SKØNSERKLÆRING

J.nr. 16054

Skønsmandens erklæring

Foto 4 visende revnede fuger i klinkegulv

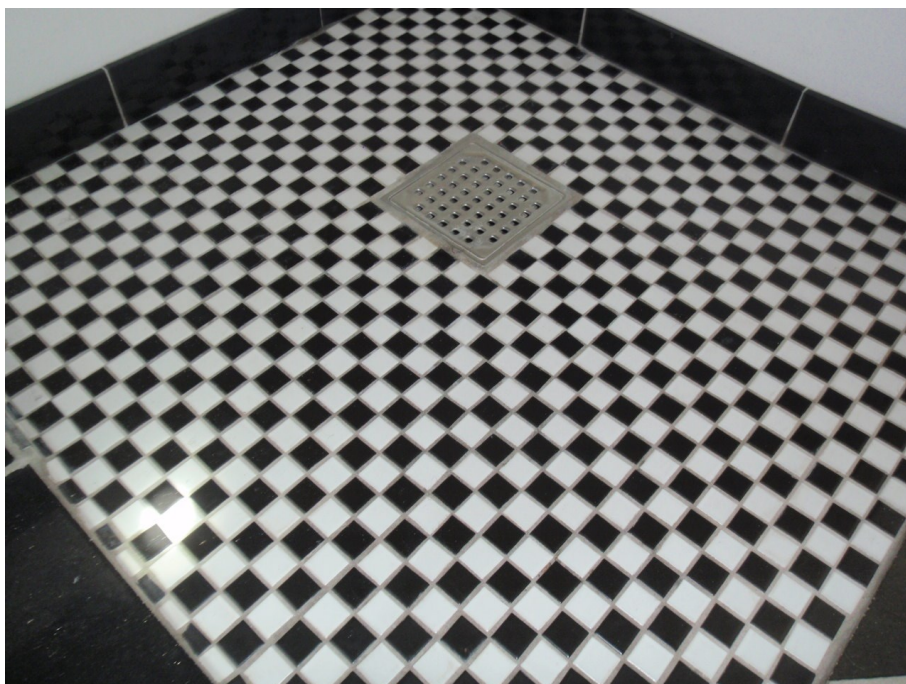
<i>Klagepunkter:</i>	<i>Der kunne konstateres følgende:</i>
Ad 1. Oversigt over klagepunkter:	Revnedannelse mellem hall og karnap
Ad 1. Klagers påstand:	KK har efter deres indflytning konstateret revnedannelser i klinkegulvet i hallen – mod nordøst karnappen. De konstaterede revner ved de hultlydende/"knasende" klinker og oplyser, at forholdet stadig udvikler sig.
Ad 1. Den bygningssagkyndiges forklaring:	Revnen og de udfaldne fuger har udviklet sig siden BS sidst så ejendommen 25. februar 2016 ved gennemgang med KL. Revnen var ikke til stede ved udarbejdelsen af BS' tilstandsrapport for mere end et år siden. Dette bestyrkes også af, at den ikke var nævnt i den tilstandsrapport, der var udarbejdet 2 måneder før.
Ad 1. Der kunne konstateres følgende:	Ved besigtigelsen af klinkegulvet mellem hall og karnap ses flere revnede fuger og klinker, og ved prøvebankning konstateres flere hultlydende fliser, hvilket indikerer manglende vedhæftning. Billede 3 + 4.

Ad 1. Konklusion:	Bygningen er nyere, 2012, jf. BBR. Det er oplyst, at karnapgulvkonstruktion er opført senere, hvorfor det skønnes, at det er de forskellige udførelsestidspunkter/forskellige konstruktioner, der er årsag til revnerne. Idet revner fortsat udvikler sig, vil det være nødvendigt at kontrollere konstruktioner/fremtidige forhold for endelig vurdering af forholdet og bestemme udbedringsmetoden.
Ad 1. Fejl og forsømmelser:	Et huseftersyn er en visuel besigtigelse med enkelte tekniske hjælpemidler, med stikprøvevis undersøgelse (bankeprøver m.m.). Idet der er tale om større klinkeområder kan det ikke forventes, at der bankes på alle fliser, og når forholdet samtidig har udviklet sig, skønnes den derfor ikke at have været til stede ved BS' besigtigelse i et omfang, så det burde have fremgået af tilstandsrapporten.

Foto 9 visende hullede fuger i hjørne af nichen

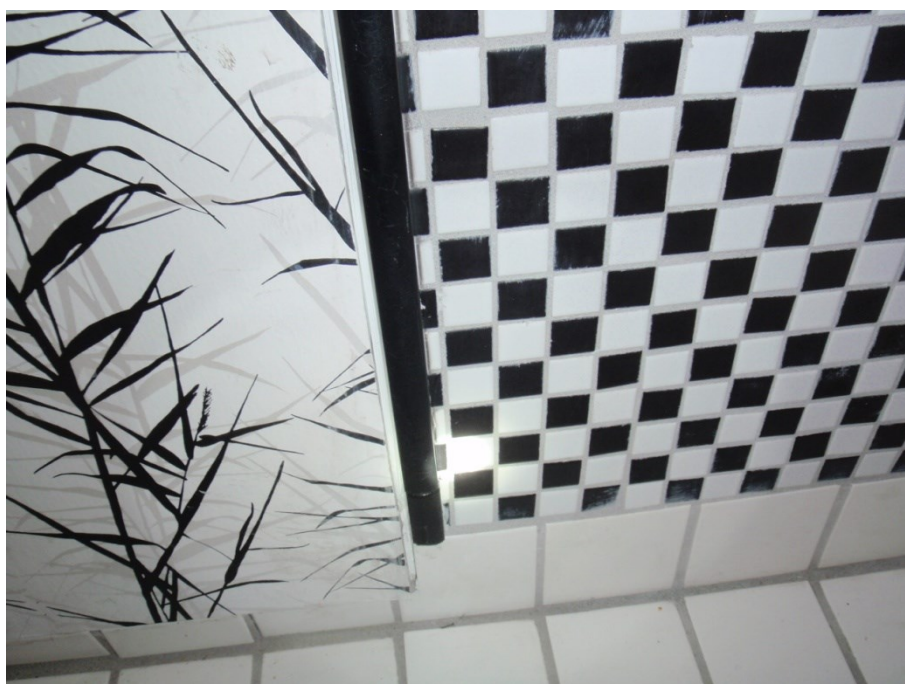
Ad 4. Den bygningssagkyndiges forklaring:	I bruserummet på det store badeværelse i stueetagen, kan der konstateres mindre huller i fugerne. Dette er næppe synligt ved almindelig besigtigelse. På gulvet uden for bruserummet kunne ikke konstateres huller i fugerne. På baggrund af omfanget af hullerne og deres placering, mener BS ikke, at dette burde have været noteret i tilstandsrapporten. Det ene gulv afløb i stueetagen har fri beton. Denne beton er forseglet med en overfladebehandling. Ved besigtigelse var denne behandling begyndt at skalle af. Dette har udviklet sig siden BS sidst så ejendommen 25. februar 2016.

<i>Klagepunkter:</i>	<i>Der kunne konstateres følgende:</i>
	Da BS udarbejdede tilstandsrapporten var overfladebehandlingen lige udført og derfor intakt. Forhøjerringene i det andet gulvafløb er uden praktisk betydning, da der ikke ledes vand til dette afløb.
Ad 4. Der kunne konstateres følgende:	Ved besigtigelsen af badeværelserne kan det ses, at flise- og fugearbejdet bærer præg af selvbyg. Fliser/stifter er noget varierende og i brusenichen ses små huller i fugen på alle badeværelser, ligesom der stedvis mangler fuge ved sokkelfliser langs kanter. Billede 8-9-10. I gulvafløbene i stueetagen bemærkes dels forhøjelsesringe, dels skønnet overfladebehandlede betonkanter, der fremstår med afskalninger. Billede 11-12. Med hensyn til oplysningen om, at der er problemer med det ene afløb, er dette et skjult forhold, som syn- og skønsmanden ikke kan kommenterer.
Ad 4. Konklusion:	Det vil være nødvendigt at eftergå fugearbejdet i brusenichen, hvor der er vandpåvirkning. Der skønnes anvendt vådrumsløsning, idet der ikke måltet forøget fugt, men fuger bør generelt være intakte, hvor der bades. Vedrørende gulvafløbene, så er de ikke korrekt udført, og det vil være nødvendigt at udskifte dem for at sikre, at de er/forbliver tætte.

<i>Klagepunkter:</i>	<i>Der kunne konstateres følgende:</i>
	Vedrørende gulvafløbene, så burde såvel anvendelse af forhøjelsesringe som frie/overfladebehandlede betonkanter være nævnt i tilstandsrapporten.
Ad 4. Punktet burde være anført som følgende i rapporten:	6.3 K3 Der bemærkes nogle mindre huller i fugerne ved fliser/stifter i brusenicherne på badeværelserne, samt stedvis manglende fuger ved sokkelfliser. Note: Selvom der skønnes anvendt vådrumsløsning, bør fuger være intakte, hvor der bades. 6.4 K3 Der ses anvendt forhøjelsesringe i gulvafløb, og ved gulvafløb i nichen på det 2. badeværelse ses frie betonkanter i gulvafløbene mellem skål og rist. Note: Gulvafløbene er ikke korrekt udført, hvorfor det skønnes, at der kan ske fugtpåvirkning af tilstødende konstruktioner.
Ad 4. Overslag over udbedringsudgifter inkl. moms:	Eftergang af fugerne i brusenicher på badeværelser skønnes til 1 mand, 1 dag kr. 5.000,- inkl. moms. Udgifter til udskiftning af 3 stk. gulvafløb skønnes til kr. 25.000,- inkl. reetablering af vådrumsløsning i områderne.
